Avis sur le projet de renouvellement du parc éolien du « Haut Cabardès » à Cabrespine et Pradelles-Cabardès (Aude)

N°saisine : 2025-14975

Avis émis le 31 juillet 2025

Figure 3 : carte des risques d'effets sur l'avifaune

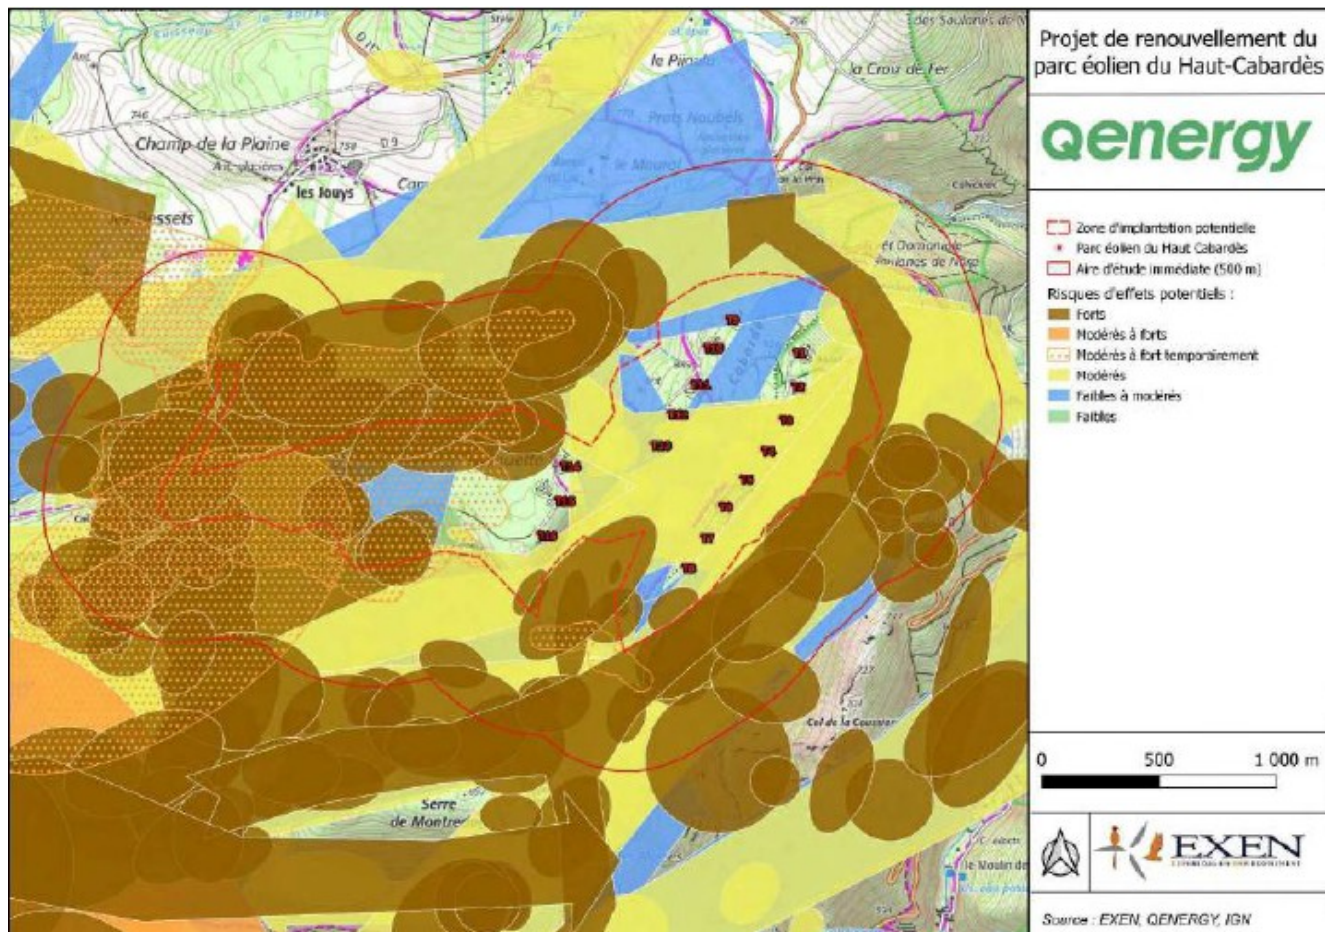
Concernant l'avifaune, les risques sont nombreux et synthétisés dans la carte ci-dessous (cf. fig.3).

La perte et la fragmentation d'habitats de chasse, d'alimentation et de reproduction des oiseaux sont bien mis en évidence par la carte (fig. 3) (évitement du parc actuel). Ces effets vont perdurer et seront augmentés par l'implantation du projet de la « Braquette ». Des mesures de compensation doivent être proposées.
